「特別史跡名古屋城跡木造天守整備基本計画(案)」を読み解く

建築士 渡邊正之
市政資料館 第4集会室

2023年5月20日(土) 14:00

※焼失後昭和再建時の計画図

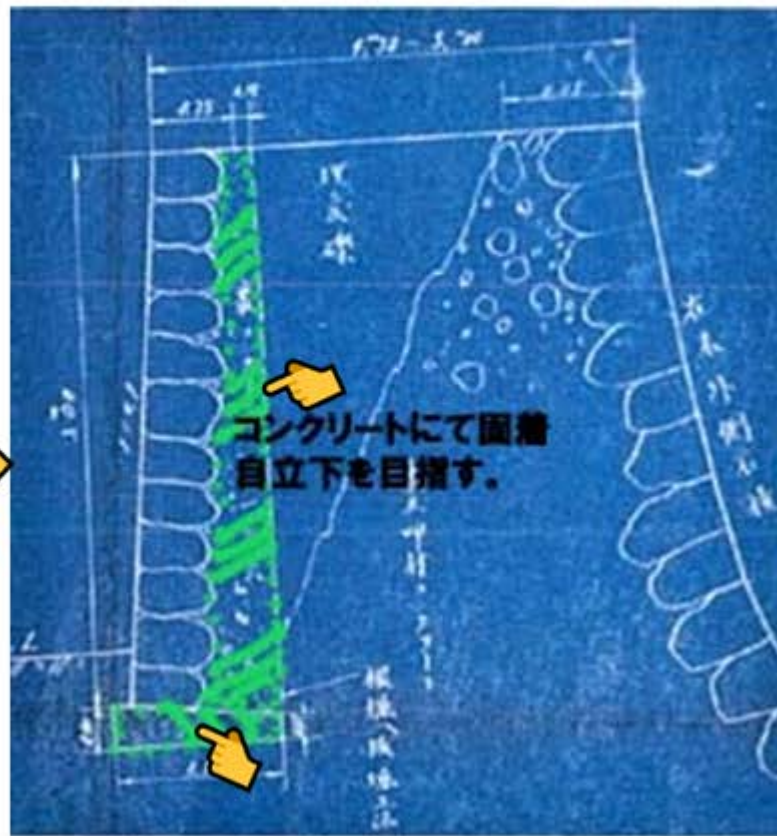
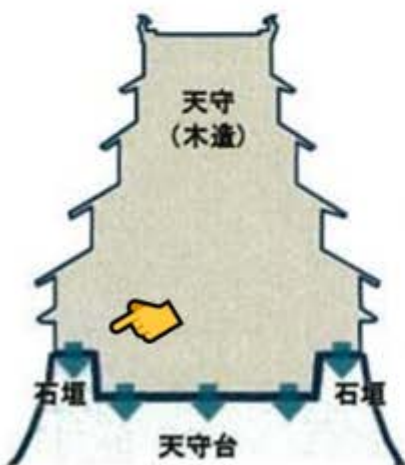
②構造計画&安全性確保 ・天守入側部を石垣で支持しない構造とする。
→天守入側部の構造及び石垣内部改変を伴う。

史実が不明？。

石垣内部構造再建時に攪乱記録消失

①石垣裏込め・地山構築変更

②穴蔵石垣構造変更

計画図②：史実に近似／伝統工法に疑問

計画図①：穴蔵石垣を自立化

●天守入側部の構造変更
【史実逸脱】

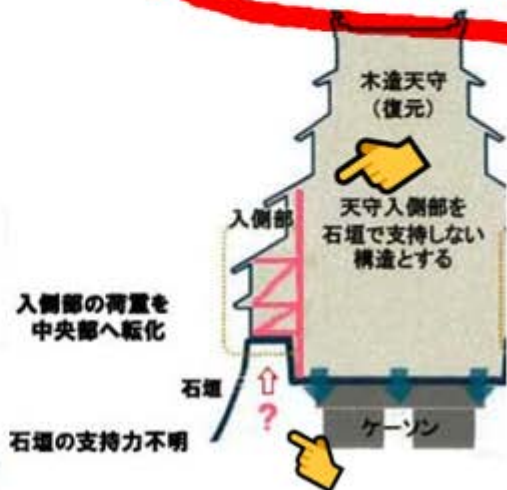
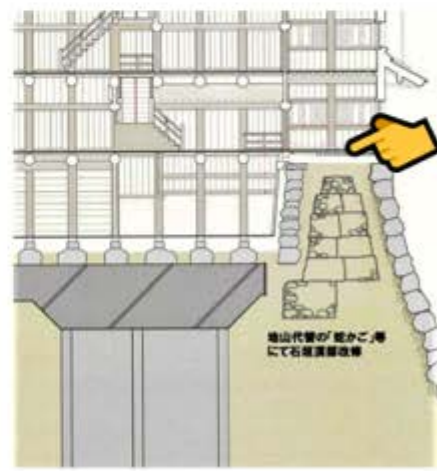
②構造計画&安全性確保 ・天守入側部を石垣で支持しない構造とする。

→天守入側部の構造及び石垣内部改変を伴う。

●消失前の関係図
【史実】

●入側部支持の基礎構造体補追
【史実逸脱】

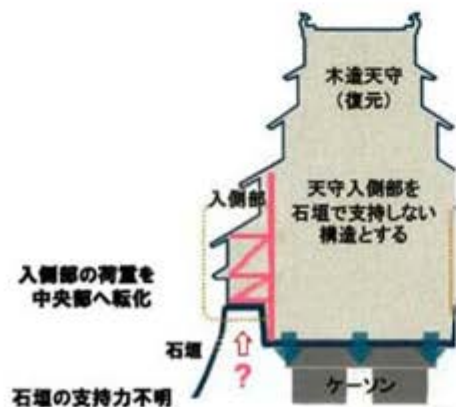
- ・ 建基法同等の構造安全性を有するものとし
建基法第3条を適用する。
- ・ 天守入側部を石垣で支持しない構造とする。
- ・ 耐震性能を満足して居ない事が判明。
- ・ 耐震用に壁内ダンパー設置が必要。

→書類制度上は合法なれど、**実質違法建築物**と成る。

→**天守入側部の構造及び石垣内部改変を伴う。**

→工学的強度数値化の**把握困難**。

→補強に伴う**構造改変発生**。

評価：史実忠実に逸脱

図-8.1.2 銅瓦葺き 断面図

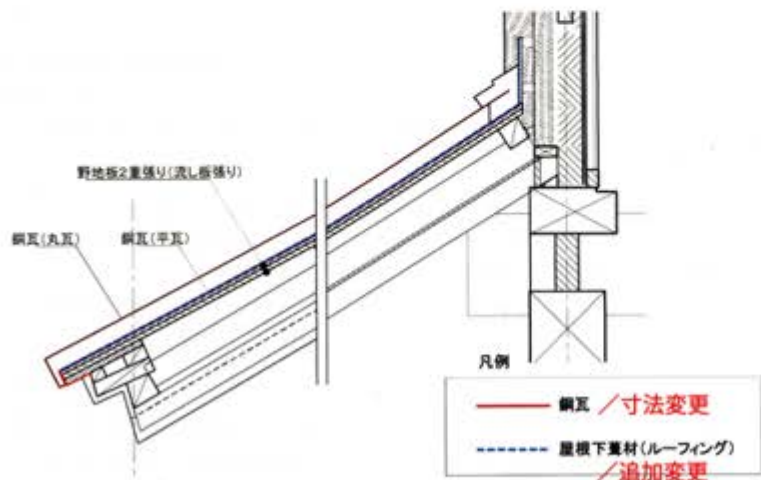
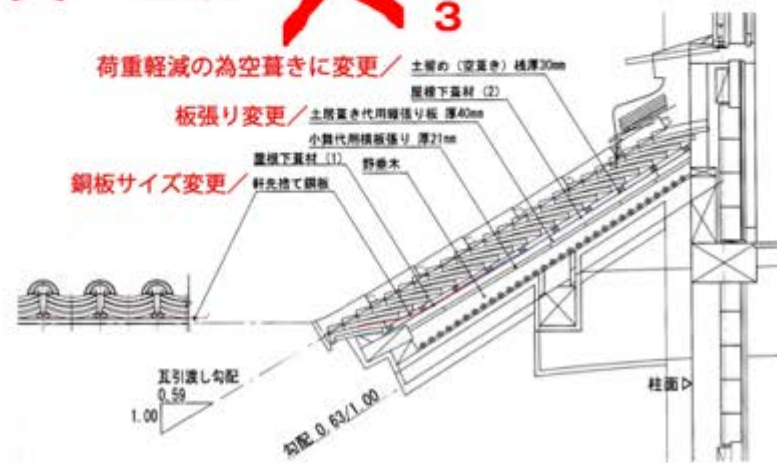
③ 建築材料工法変更 ・ 建築材料・工法の仕様変更。

→ 屋根下地防水対策に仕様変更を行う。

評価：史実忠実に逸脱

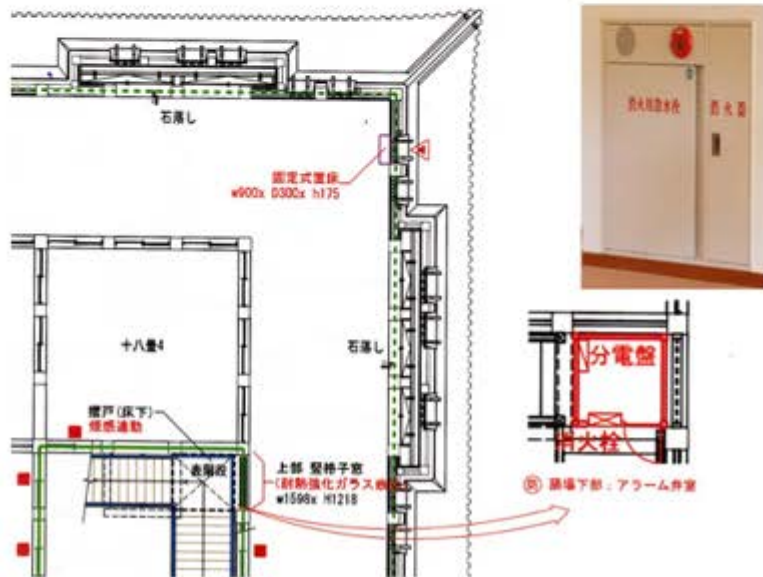
・防災・消防設備付加

<屋内消火栓・煙感知器・スプリンクラー・消火器設置>

→近代設備設置にて史実忠実に逸脱。

評価：史実にない施設追加の忠実逸脱・不適切

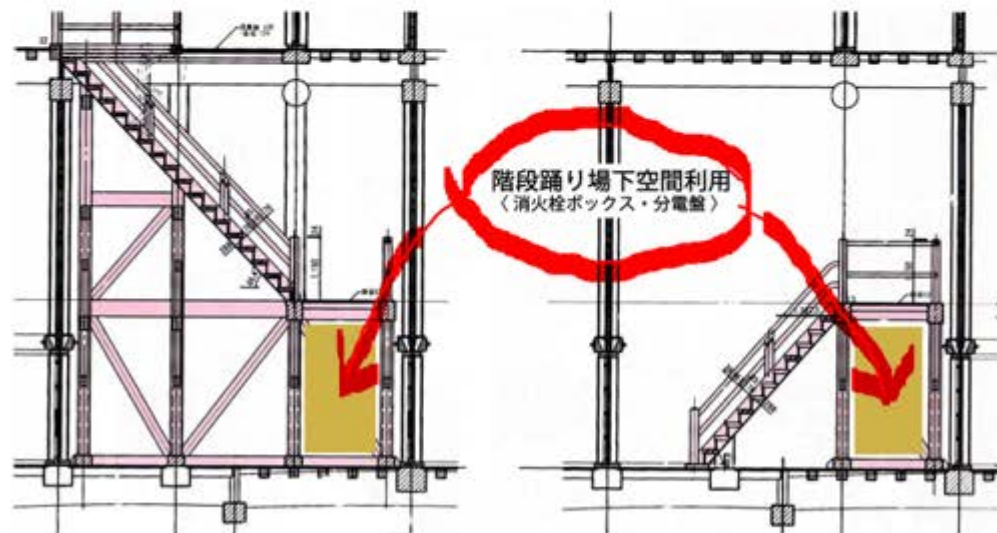
- ④防災避難計画 ・ 防災・消防設備付加
<屋内消火栓・煙感知器・スプリンクラー・消火器設置>

→近代設備・史実に無い階段設置 / 史実忠実に逸脱。

評価：史実でない施設追加の忠実逸脱・不適切

図-8.124 大天守5階 救助袋

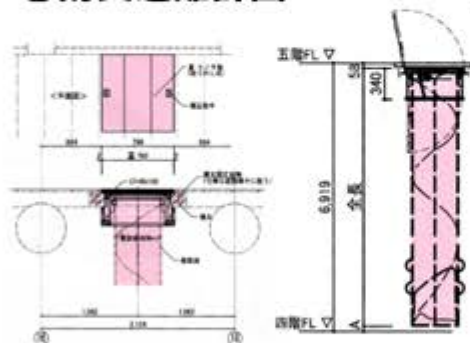
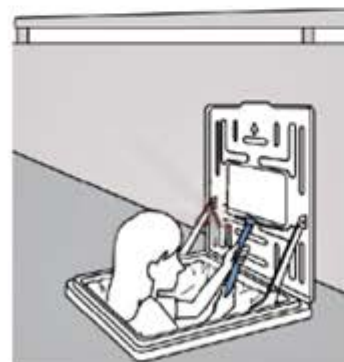
・救助袋式避難ハッチ設置。

←避難対象階

✓ 出火発煙危険エリア階

※※極めつけ！！。/外部用を転用？。
→下階(発煙空間)への二方向避難経路として不適切。

評価：史実でない施設追加の忠実逸脱・不適切
